2025 年 7 月

NTT アドバンステクノロジー株式会社
マテリアル&ナノテクノロジー・ビジネス本部
光ビジネス部門

光コネクタクリーナ「NEOCLEAN-M1」のアタッチメント形状変更のお知らせ

変更箇所について

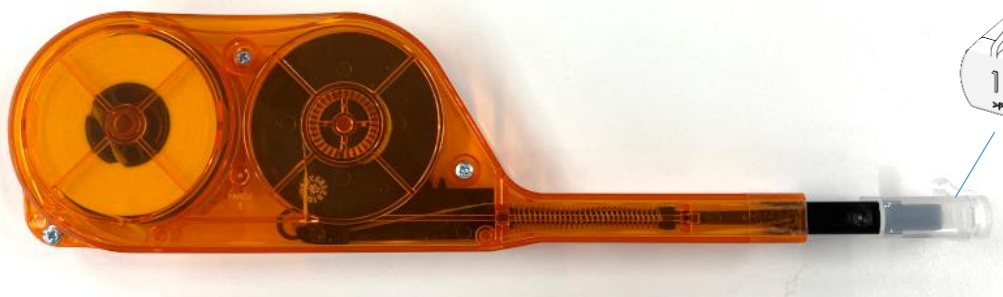
アタッチメントについては角を丸くして小型化したため外観が異なります。
※今回はアタッチメントの形状変更のみであり、本体は変更ありません。 |

角を丸くして小型化

※アタッチメント上部に「12」の凸文字あり、1と2の間にゲート(●)あり
